Zanoni Alessio
Consigliere comunale PDT
Riva del Garda

INTERPELLANZA A RISPOSTA SCRITTA

“Ciclovía - risposte rimaste inevase”.

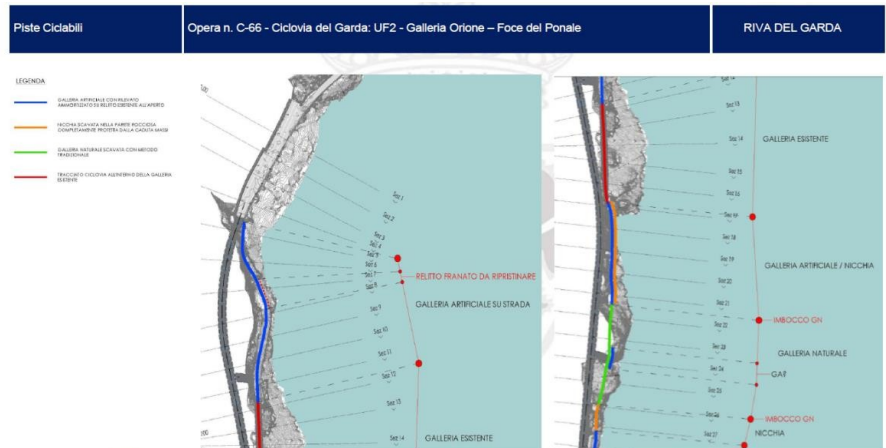
- Nell'immagine seguente, là dove sono presenti due linee colorate, si intende che la scelta progettuale non è ancora stata definita?
